Re: Expediente No. NC2018/0013768

**Solicitud de Patente de Invención Titulada: “MÉTODO Y DISPOSITIVO
PARA EL TRATAMIENTO DE FLUIDOS PARA SUMINISTRO”**

RESPUESTA AL OFICIO No. 10616, DEL 9 DE JULIO DE 2021

(PRIMER EXAMEN DE FONDO)

Figura A-Presente invención

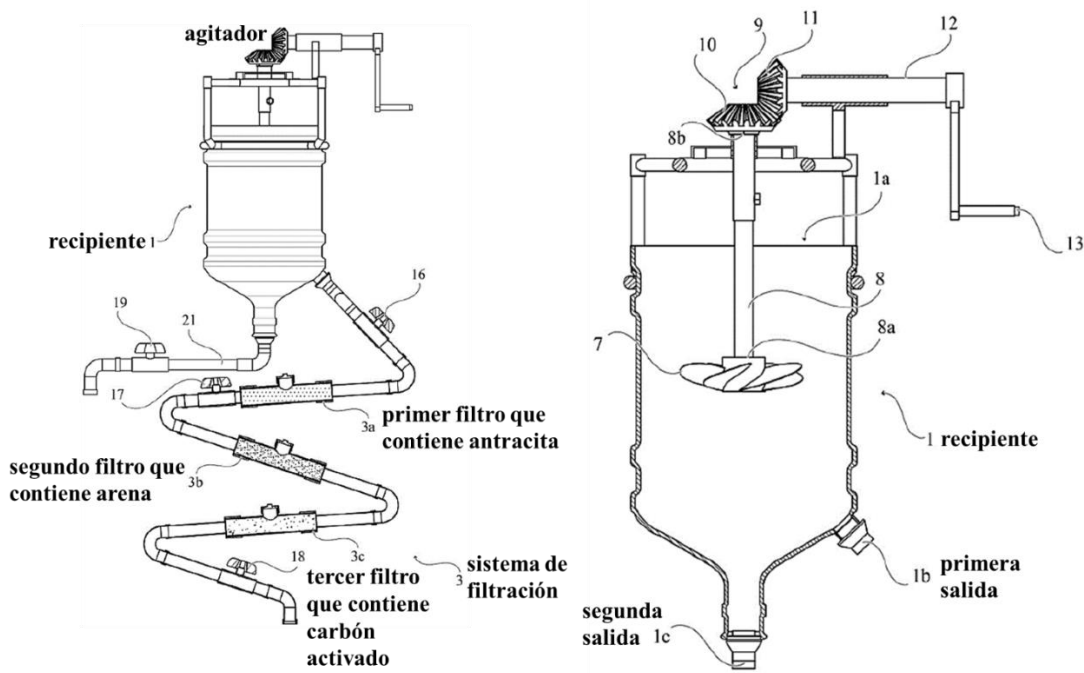
Sin embargo, el Despacho considera que la diferencia entre la invención definida en la Reivindicación 1 y el dispositivo divulgado en D1 consiste en la ubicación del sistema de filtración que se encuentra en la segunda salida (1b) en la parte inferior del recipiente, y señala que el efecto derivado de esta diferencia es retirar sólidos pesados posteriores al tratamiento del fluido con el coagulante orgánico. Por lo tanto, el Despacho considera que el problema técnico objetivo podría formularse así: *¿Cómo modificar el dispositivo conocido en D1 con el fin de retirar sólidos pesados posterior al tratamiento del fluido con coagulante orgánico?*

En consecuencia, la persona normalmente versada en la materia, estaría motivada a incluir el sistema de filtración que se encuentra ubicado en la primera salida (1b) en la parte inferior del recipiente en el dispositivo de D1, para así llegar al objeto de la Reivindicación 1, por lo cual se considera obvia.

Ahora bien, me permito señalar que la nueva Reivindicación 1 está dirigida a un dispositivo para el tratamiento de fluidos, que comprende los siguientes elementos que se señalan en la Figura A, basada en las Figuras 2 y 3 del Capítulo Descriptivo:

- un **recipiente (1)** con una **primera salida (1b)** y una **segunda salida (1c)**, donde la **primera salida (1b)** se localiza proximal al fondo del recipiente (1);
- un **agitador (2)** localizado dentro del recipiente (1); y
- un **sistema de filtración (3)** conectado a la primera salida (1b) del recipiente (1), donde dicho sistema de filtración (3) tiene un **primer filtro (3a)** que contiene antracita, un **segundo filtro (3b)** que contiene arena y un **tercer filtro (3c)** que contiene carbón activado, y los tres filtros (3a, 3b, 3c) se disponen en serie.

- D1 no divulga un sistema de filtración (3) conectado a la primera salida (1b) del recipiente (1), donde dicho sistema de filtración (3) tiene un primer filtro (3a) que contiene antracita, un segundo filtro (3b) que contiene arena y un tercer filtro (3c) que contiene carbón activado, y donde los tres filtros (3a, 3b, 3c) se disponen en serie. Por el contrario D1 divulga un sistema de filtración ascendente de carbón, arena y grava.

i) Ahora bien, en este punto, me permito señalar que uno de los efectos técnicos de que el sistema de filtración (3) tenga un primer filtro (3a) que contiene antracita, un segundo filtro (3b) que contiene arena y un tercer filtro (3c) que contiene carbón activado, es obtener un fluido tratado con máximo dos unidades nefelométricas de turbidez (NTU). Esto es posible debido a la configuración y materiales de dichos filtros. Por ejemplo, el primer filtro (3a) contiene antracita, la cual permite clarificar un fluido turbio o sucio, debido a que contiene una serie de granos que permiten a las partículas en suspensión presentes en el fluido a clarificar sean retenidos en la antracita. En comparación con la arena, la antracita permite un mayor flujo, menos caída de presión y mejor retrolavado. El segundo filtro (3b) contiene arena que permite filtrar partículas de hasta de veinte micras de tamaño y el motivo por el cual se dispone después del primer filtro (3a) es debido a que la arena hace caer la presión en el interior de la primera sección de tubería (20). Finalmente, el tercer filtro (3c) contiene en su interior carbón activado que permite la eliminación de cloro y compuestos orgánicos presentes en el fluido tratado previamente en el primer filtro (3a) y en el segundo filtro (3b). La retención de las partículas es igual que en el segundo filtro (3b).

Por otra parte, los tres filtros (3a, 3b y 3c) se disponen en serie, permitiendo al fluido tratado fluir por cada uno de los tres filtros (3a, 3b y 3c) de manera progresiva y secuencial, logrando así una mejor captación de partículas en cada uno de los filtros.

Figura B- Sistema divulgado por D1

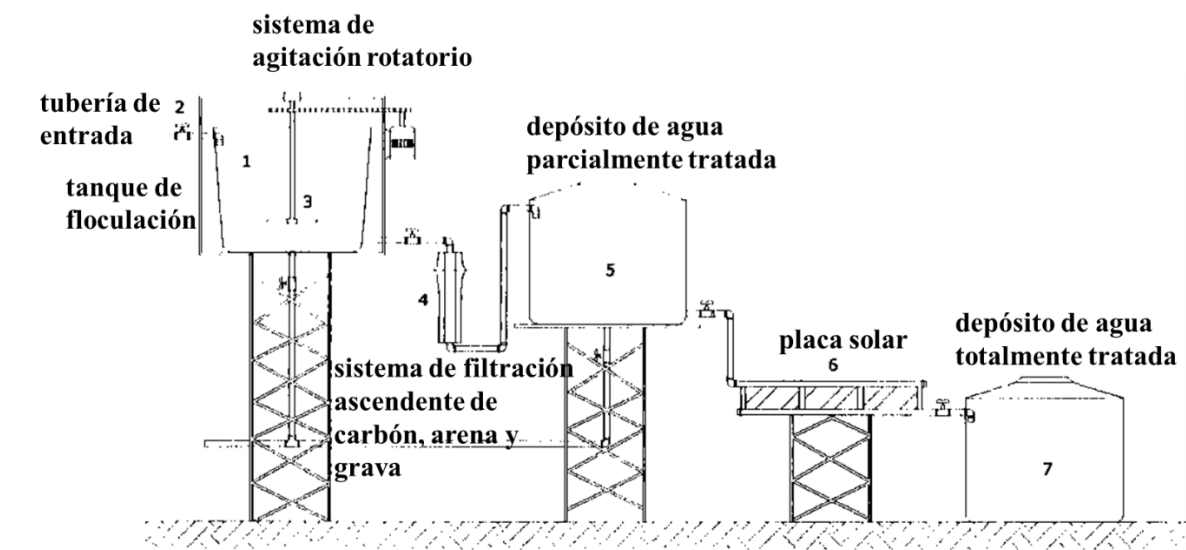
El Despacho considera que si bien el D1 no menciona específicamente la ubicación del sistema de filtración, en la Figura 1 muestra que el sistema de filtración se encuentra en la

salida de la parte superior del recipiente (Fig.1), en donde, por un filtro (4), formado por capas de carbón, arena y grava, elimina los sólidos en suspensión, lo que permite reducir la turbidez (Pág.10, líneas 10 a 12). Por lo tanto, el Despacho concluye que es inherente dicha ubicación del sistema de filtración y sólo sería una alternativa de selección de la que dispone una persona versada en la materia para ubicar dicho sistema.

ii) En cuanto al arte previo, respetuosamente me permito señalar que D1 divulga un sistema de tratamiento de agua que comprende un tanque de floculación, una tubería de entrada, un sistema de agitación rotatorio, un sistema de filtración ascendente de carbón, arena y grava, un depósito de agua parcialmente tratada, una placa solar y un depósito de agua totalmente tratada. Además, D1 indica que, en el tanque de floculación, ingresa agua a través de una tubería de PVC de 20 mm o 25 mm, donde se produce la aglomeración de partículas mediante la adición de un extracto de semilla de Moringa oleífera, después de remover con un agitador mecánico durante cinco minutos y un período de reposo de 30 a 150 minutos, dependiendo de la calidad del agua. También se indica que, tras el proceso de decantación, el agua pasa por un filtro formado por capas de carbón, arena y grava que eliminan los sólidos en suspensión, lo que permite la reducción de la turbidez. El agua filtrada se almacena en un depósito para su acumulación y luego se somete a una placa solar donde el agua permanece durante unas horas al día para desinfectar e inactivar las bacterias a través de los rayos ultravioleta presentes en la luz solar. Cuando finaliza el proceso de tratamiento, el agua se acumula en un segundo depósito donde ya se puede consumir. Los anteriores componentes se pueden observar en la siguiente Figura B, tomada de la Figura 1 de D1.

Por otra parte, la nueva Reivindicación 5, señala en la etapa d) que la mezcla homogénea de la etapa c) se filtra con un primer filtro (3a) que contiene antracita, un segundo filtro (3b) que contiene arena y un tercer filtro (3c) que contiene carbón activado, donde los tres filtros (3a, 3b, 3c) se disponen en serie. Lo cual no se encuentra divulgado en D1, que por el contrario menciona que el sistema de filtración es ascendente y se compone de capas de carbón, arena y grava.
